Autorité environnementale

Avis délibéré de l'Autorité environnementale sur le projet de ZAC des Villages Nature (Seine-et-Marne)

n°Ae: 2012-58

Extrait du plan du projet d'aménagement du secteur IV de Marne la Vallée (rouge : Phase I – rose : Phase II)

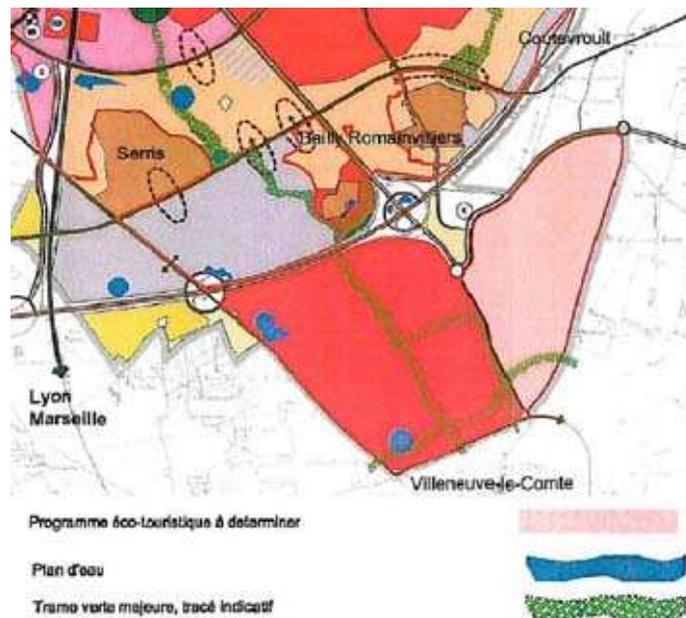
L'Ae souligne que l'évolution des accès routiers ne saurait être justifiée par le seul trafic local constaté, indépendamment du projet. Le SDRIF de 1994 prévoyait en effet la réalisation de ces infrastructures en vue de l'aménagement économique de la partie située au sud de l'autoroute A4. **En conséquence, l'Ae renforce sa recommandation que soit produite une appréciation des impacts de l'ensemble de ce programme.**
